Keuringsverslag van een elektrische laagspanning- en zeer lage spanningsinstallatie

NIET CONFORM

Straatnaam	Avenue de Lima
Huisnummer	22
Busnummer	
Postcode	1020
Gemeente	Laken
Land	België

Controlebezoek van een oude huishoudelijke elektrische installatie van een wooneenheid bij verkoop op vraag van de verkoper volgens (KB 08/09/2019) - AREI Boek 1- 8.4.2, en 8.2.1, en 4.2.4.3.

Afbeelding schakel- en verdeelbord:

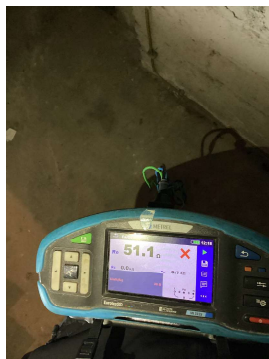
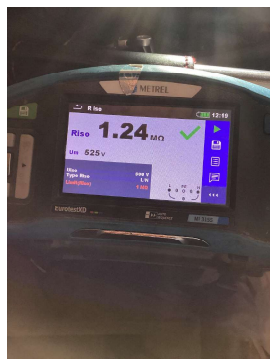
I1.01 Eéndraadschema van de installatie is niet aanwezig. (Boek 1 Afdeling 2.12 - 2.13 en 3.1.2)

I1.03 Situatieschema van de installatie is niet aanwezig. (Boek 1 Afdeling 2.12 - 2.13 en 3.1.2)

I2.03 De continuïteit van equipotentiaalverbindingen en/of beschermingsgeleiders zijn niet gewaarborgd. (Boek 1 Onderafdeling 5.3.5.3.G. en 5.4.3.5)

I2.04 De spreidingsweerstand is groter dan 30 Ohm en kleiner dan 100 Ohm, maar de aanvullende maatregelen met betrekking tot de differentieelstroombeschermingsinrichtingen zijn niet uitgevoerd. (Boek 1 Onderafdeling 4.2.3.2. en 5.4.2.1.)

I5.01 De aanduiding van de stroomkringen en/of apparatuur, aansluitklemmen, enz dient aangebracht of vervolledigd te worden. (Boek 1 Onderafdeling 3.1.3.1. en 3.1.3.3.A. en 5.1.6.1)

I5.14 De nominale spanning dient duidelijk vermeld te worden op een oordeelkundig gekozen plaats. (Boek 1 Onderafdeling 3.1.3.3.)

I9.07 Niet alle contactdozen op LS zijn kinderveilig conform NBN C 61-112-1:2017. (Boek 1 Onderafdeling 1.4.2.3. en 5.3.5.2.)
